Informacja dotyczy: postępowania pn.: „**Rozwój infrastruktury edukacyjnej Specjalnego Ośrodka Szkolno-Wychowawczego im. Fr. Ratajczaka w Rydzyne poprzez przebudowę obiektów kompleksu sportowego**”

SOSW.271.1.2024

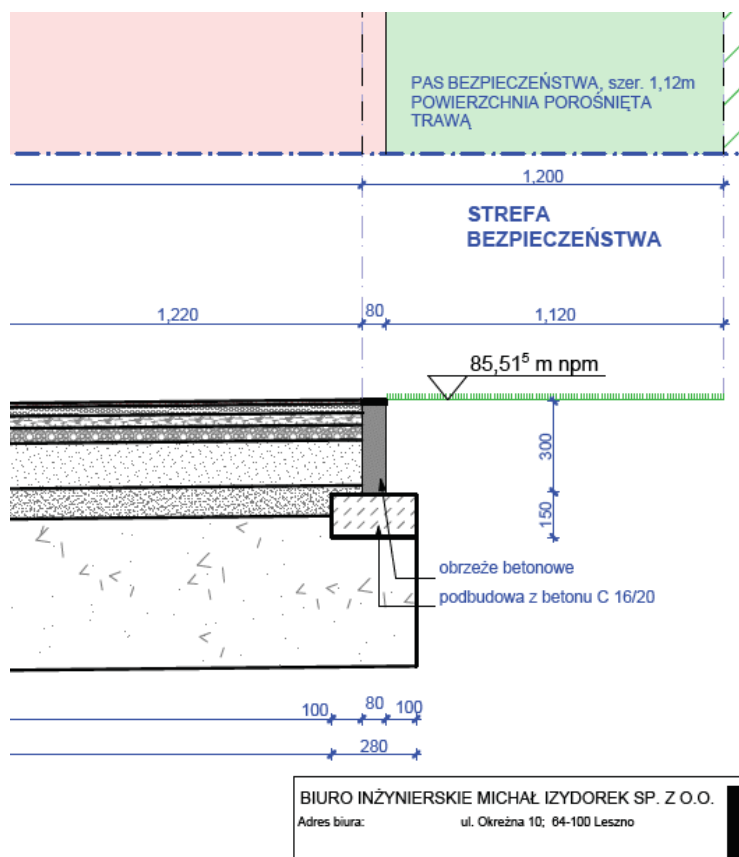
Zamawiający udostępnił wzajemnie wykluczające się rysunki z przekrojami dot. bieżni. Plik o nazwie „2 Przekrój bieżni okrężnej” podaje:

Informujemy, że zgodnie ze standardami w branży na tego typu obiektach z tego typu nawierzchnią PU stosuje się standardowe obrzeża betonowe bez żadnych nakładek. Obrzeża betonowe z nakładkami gumowymi stosuje się dla obramowań zeskocznicy zeskoku do skoku w dal. Proszę o usunięcia wadliwych zapisów. Proszę o potwierdzenie, że bieżnię należy obramować obrzeżem betonowym bez nakładek.

Zamawiający wyjaśnia, że dokumenty załączone 16.02.2024 r. stanowią zmianę SWZ w myśl art. 286 ust. 1 ustawy Pzp i stanowią wykładnię autentyczną, w związku z czym są najbardziej aktualnym Opisem Przedmiotu Zamówienia i są wiążące zarówno dla Zamawiającego jak i dla Wykonawców przy składaniu ofert w niniejszym postępowaniu.

Realizacja przedmiotowego zamówienia ma zostać dokonana zgodnie z Projektem Technicznym oraz aktualizacją do Projektu Zagospodarowania Terenu - projekt zamówienia opracowany zgodnie z wytycznymi Ministra Sportu i Turystyki ze względu na otrzymane dofinansowanie.
